新竹縣政府工程查核代表照片表

工程名稱：新竹縣立湖口高級中學高中部遷校第一期工程

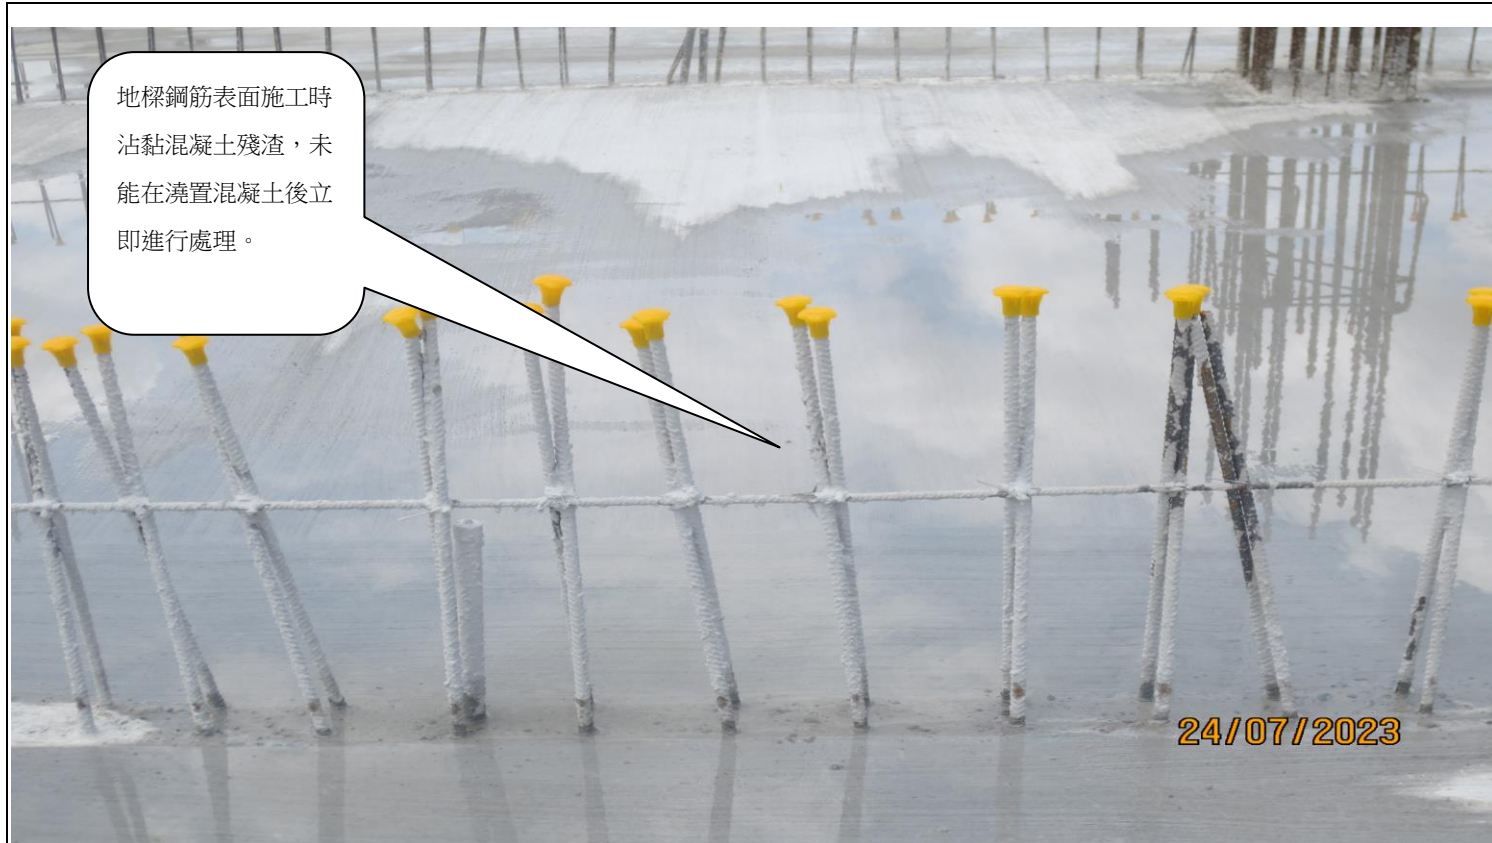
有一支圓柱之垂直主筋未確實綁紮固定，於底層混凝土澆置後發生數支主筋偏離設計位置情形，造成主筋間距不符設計。

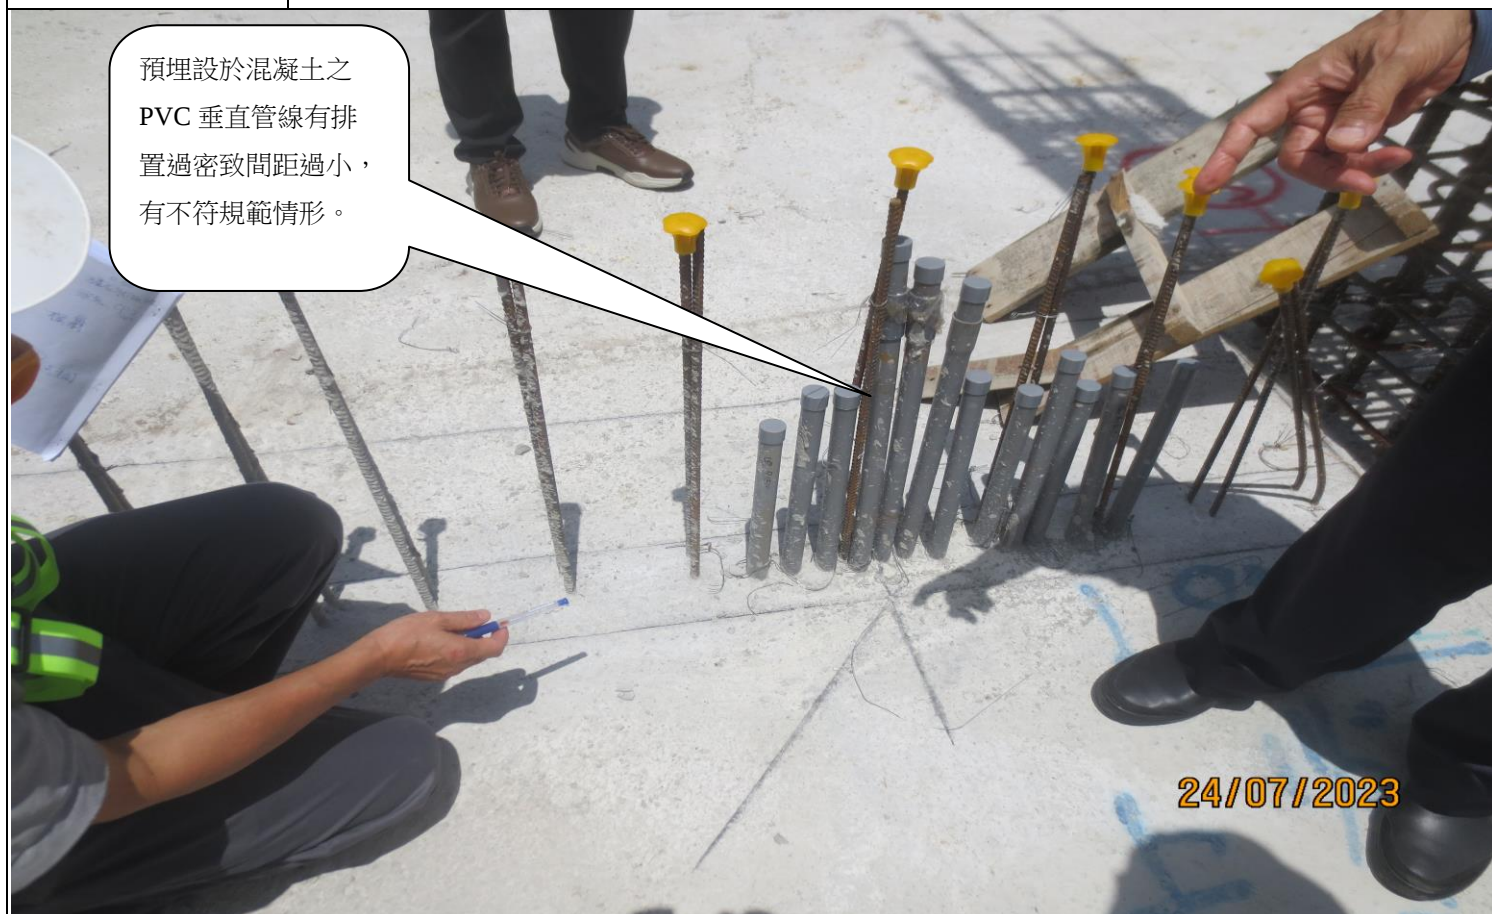
鋼筋混凝土牆有部分模板組立不緊密造成間隙過大，澆置混凝土時有漏漿之虞。

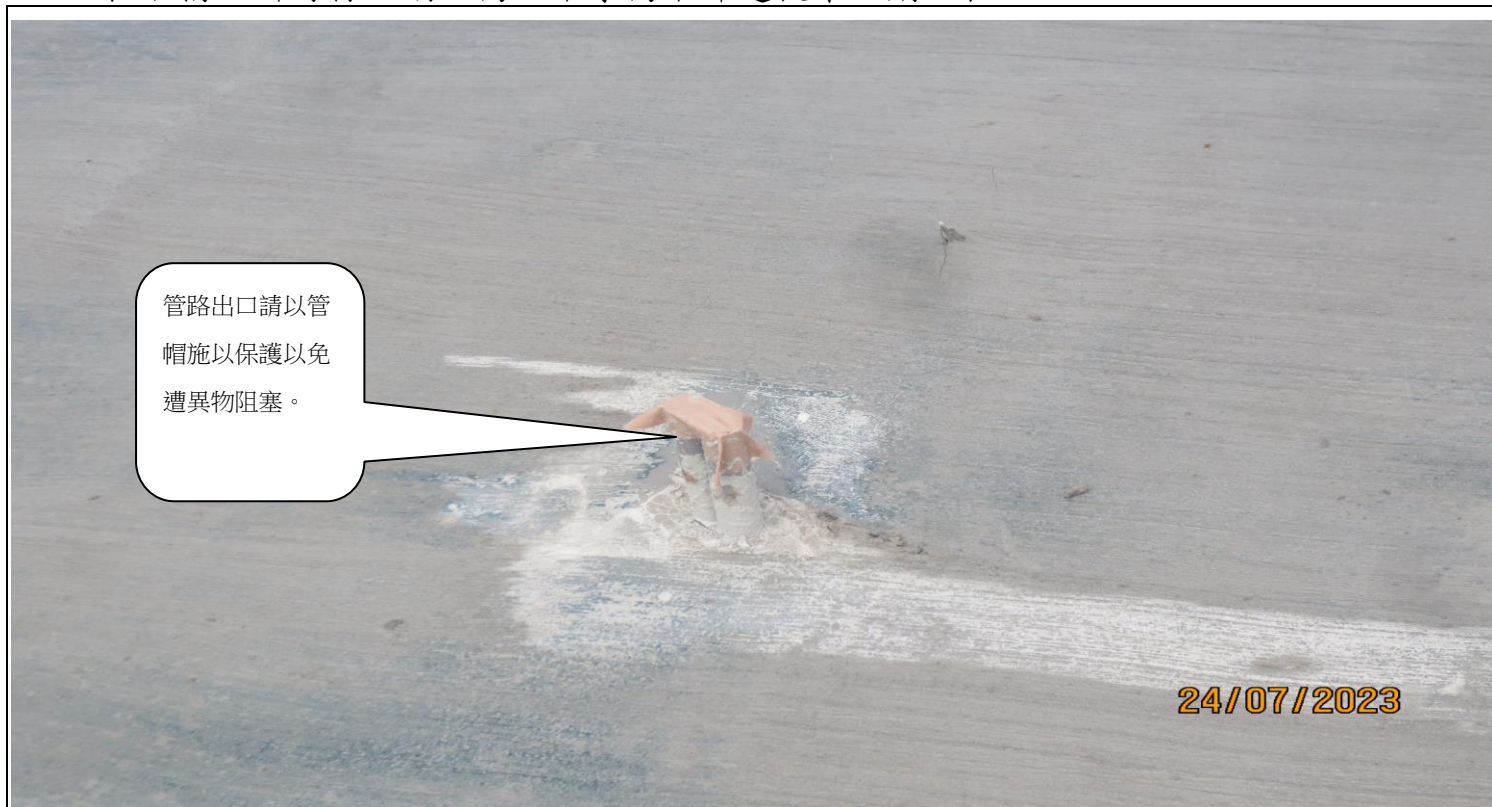
管路出口請以管帽施以保護以免遭異物阻塞。

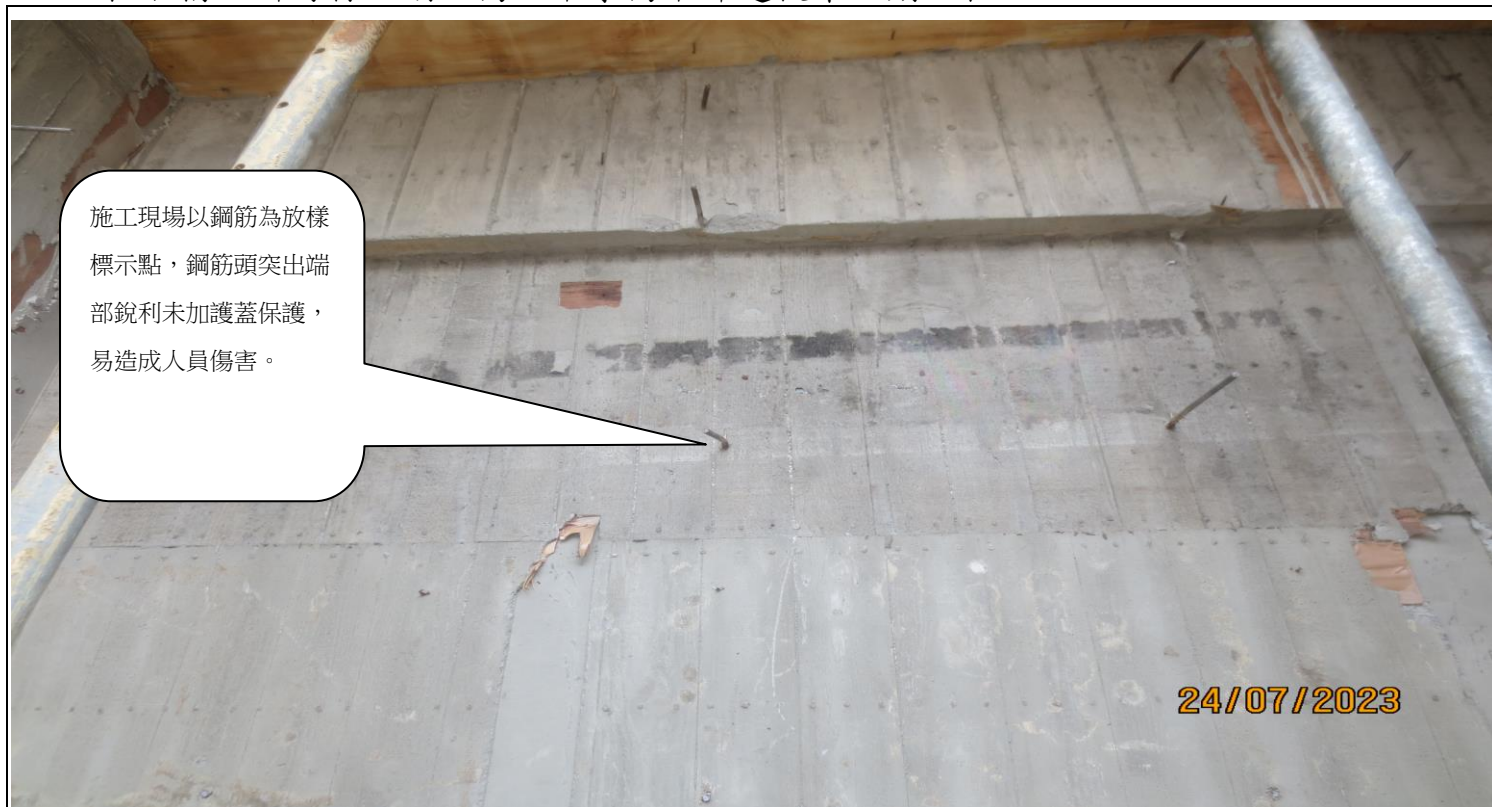
工程告示牌專任工程人員未標示手機號碼。

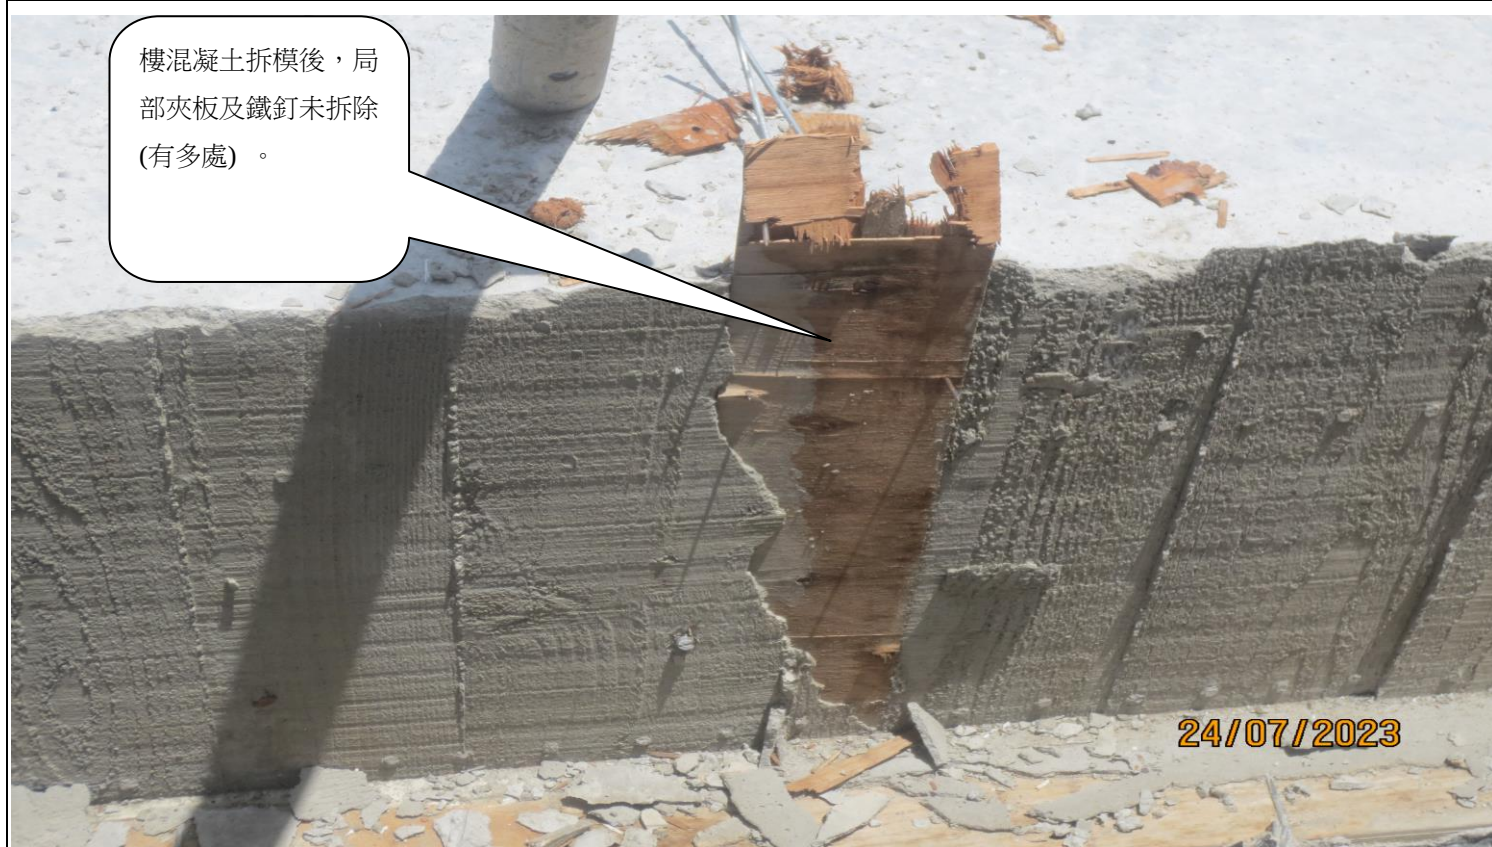
施工現場以鋼筋為放樣標示點，鋼筋頭突出端部銳利未加護蓋保護，易造成人員傷害。
